CCR-VIA -- COMITATO DI COORDINAMENTO REGIONALE PER LA VALUTAZIONE D'IMPATTO AMBIENTALE

Giudizio n° 4410 **Del** **21/11/2024**
Prot. n° 24/0423034 **Del** **31/10/2024**

Oggetto: Istanza per l'avvio del procedimento di Verifica di assoggettabilità a VIA “Cava in località Cardito - Fg 31 P.lle 6/P, 19P, 94/P”,

Verifica di Assoggettabilità a V.I.A. – V.A. art. 19 D.Lgs. 152/2006 e ss.mm.ii.
Cava in loc. Cardito - Loreto Aprutino (PE)

Pianta distanze ricettori

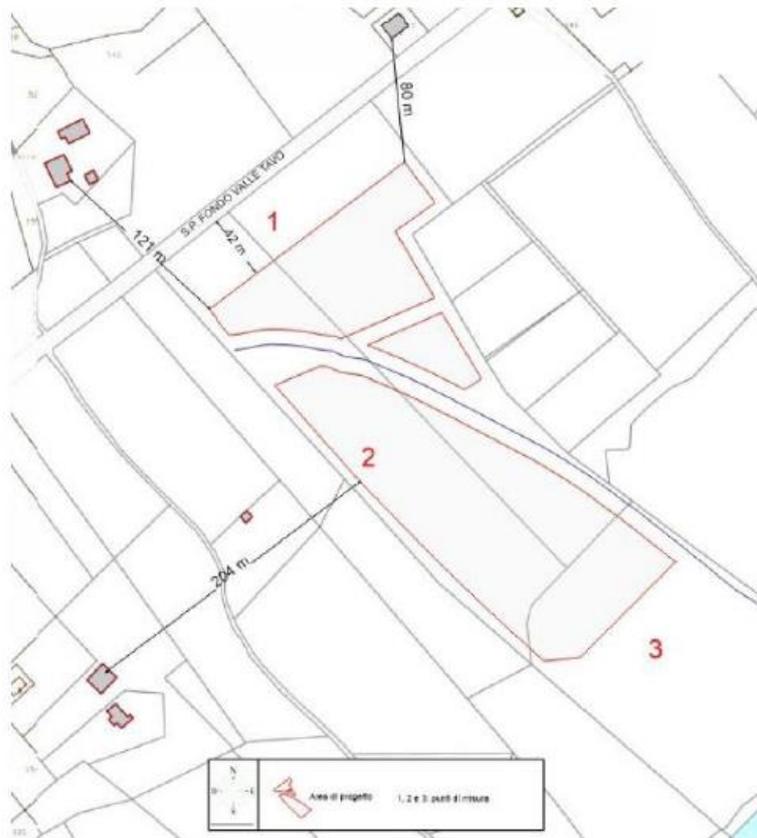
3. Integrare la Valutazione Previsionale di impatto Acustico con la verifica del rispetto del valore limite differenziale, tenendo conto dell'attuale rumore residuo

l'attività di coltivazione è condotta a distanze variabili dai ricettori, da 200 m a circa 80 metri

- l'attività di coltivazione è condotta a distanze variabili dai ricettori, da 200 m a circa 80 metri;
- è trascurata ogni attenuazione dovuta alla presenza di vegetazione e asperità oppure dovuta alla presenza del terreno accumulato e necessario al tombamento della cava al termine della coltivazione;
- le emissioni possono essere considerate di tipo puntiforme rispetto al recettore in ragione della distanza;
- le emissioni possono essere considerate in campo libero.

Il tecnico confronta quindi i valori misurati con quelli calcolati del rumore percepito presso il recettore, derivando il valore differenziale, come di seguito riportato:

| | Rumore residuo misurato | Lpr | Differenziale | Verifica |
| Recettore 1 | 37,7 | 47,00 | 9,3 | >5 dBA- Negativa |
| Recettore 2 | 37,0 | 41,46 | 4,46 | <5 dBA- Positiva |
| Recettore 3 | 36,6 | 38,90 | 2,3 | <5 dBA- Positiva |

Il Tecnico conclude affermando che al recettore 1 il limite differenziale non è rispettato, quindi durante le operazioni di scavo sarà posta una barriera con pannelli fonoassorbenti ad altezza di 2 metri sopra

il piano stradale che producono un abbattimento di almeno 5 dBA delle emissioni sonore nella direzione del recettore 1 e fa rilevare che dopo la fase iniziale di scavo, le operazioni avverranno ad una profondità maggiore di 2 metri rispetto al piano di campagna, con conseguente riduzione delle emissioni verso i recettori.
